Serviceanleitung

Mikrowellengerät

NE-1747
NE-1247

Subject: CHANGE OF R54 & R64

1. Abhilfe gegen die Kondensation

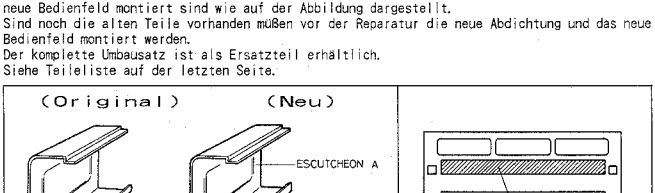
Bevor Teile erneuert werden, muß sichergestellt werden, daß die neue Abdichtung sowie das neue Bedienfeld montiert sind wie auf der Abbildung dargestellt.
Sind noch die alten Teile vorhanden müßen vor der Reparatur die neue Abdichtung und das neue Bedienfeld montiert werden.
Der komplette Umbausatz ist als Ersatzteil erhältlich.
Siehe Teileliste auf der letzten Seite.

Wenn ein Spalt zwischen Bedienfeld und Garraum existiert, kann der Dampf an der Elektronik kondensieren und dadurch das Eingangssignal der Stromwandler herabsenken.
Wenn auf einer Seite diese Spannung absinkt erscheint die Anzeige F11 oder F12.

REF. NO.	ORIGINAL	NEU	GERÄTETYP
E 6	ANE80018Y0BP ESCUTCHEON A	ANE801N8Y0BP ESCUTCHEON KIT NEW ESCUTCHEON A + CUSHION RUBBER	NE－1747 NE－1442 NE－1247
E 6	ANE80018U0AP ESCUTCHEON A	ANE801N8U0AP ESCUTCHEON KIT NEW ESCUTCHEON A + CUSHION RUBBER	NE－1257 NE－1757
E 9	ANE603L8U0BP D.P. CIRCUIT	ANE603V8U0BP D.P. CIRCUIT (U) ORIGINAL D.P. CIRCUIT + ESCUTCHEON KIT	NE－1257
E 9	ANE603L8V0BP D.P. CIRCUIT	ANE603V8V0BP D.P. CIRCUIT (U) ORIGINAL D.P. CIRCUIT + ESCUTCHEON KIT	NE－1757
E 9	ANE603L8Y0BP D.P. CIRCUIT	ANE603V8Y0BP D.P. CIRCUIT (U) ORIGINAL D.P. CIRCUIT + ESCUTCHEON KIT	NE－1247
E 9	ANE603L8W0BP D.P. CIRCUIT	ANE603V8W0BP D.P. CIRCUIT (U) ORIGINAL D.P. CIRCUIT + ESCUTCHEON KIT	NE－1747 NE－1442
E 8	ANE64798U0BP MEMBRANE SWITCH	ANE630Y8U0BP MEMBRANE SWITCH (U) ORIGINAL MEMBRANE SWITCH + ESCUTCHEON KIT	NE－1257 NE－1757
E 3	ANE82518U0AP CUSHION RUBBER	A8251-3180 CUSHION RUBBER	FOR ALL MODELS

SCHEMATIC DIAGRAM

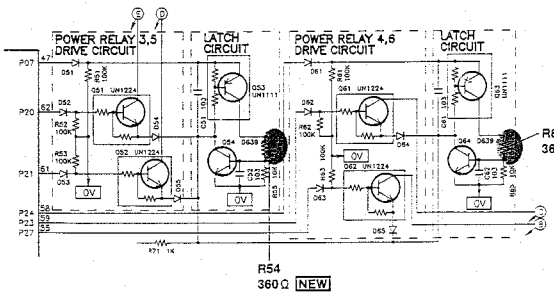
Ref. No.	Original Part No.	New Part No.	Part Name & Descriptions	Interchangeability Code	Reason of Changes	Remarks
R54 R64	ERDS2TJ432T	ERDS2TJ361T	ORIGINAL: 4.3 kΩ, ±5%, 1/4W NEW: 360Ω, ±5%, 1/4W	———	———

NOTE 1: This change is applied to the units which produced after June 1993. For R54 and R64 in some units, 4.3kΩ and 390Ω may be connected in parallel to obtain 360Ω.

INSTALLATION OF FERRITE CORE

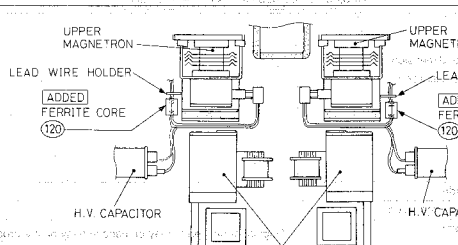
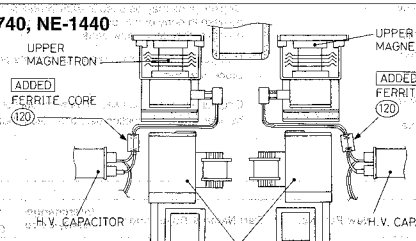
Ref. No.	Original Part No.	New Part No.	Part Name & Descriptions	Interchange-ability Code	Reason of Changes	Remarks
120	—	A50966520UP	FERRITE CORE	C	3, 5	REFER TO FIGURES

CAUTION 1. Keep distance between ferrite core and high voltage components as long as possible.
2. Do not touch high voltage lead wires to high voltage components.

SCHEMATIC DIAGRAM

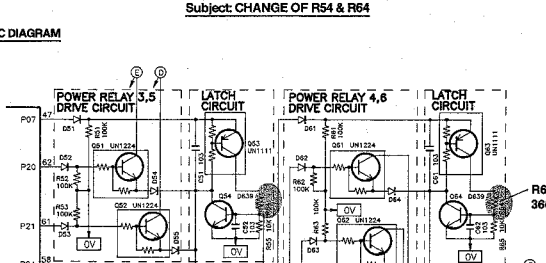
Subject: CHANGE OF R54 & R64

Ref. No.	Original Part No.	New Part No.	Part Name & Descriptions	Interchangeability Code	Reason of Changes	Remarks
R54 R64	ERDS2TJ432T	ERDS2TJ361T	ORIGINAL: 4.3 kΩ, ±5%, 1/4W NEW: 360Ω, ±5%, 1/4W	——	——

NOTE 1: This change is applied to the units which produced after June 1993. For R54 and R64 in some units, 4.3kΩ and 390Ω may be connected in parallel to obtain 360Ω.
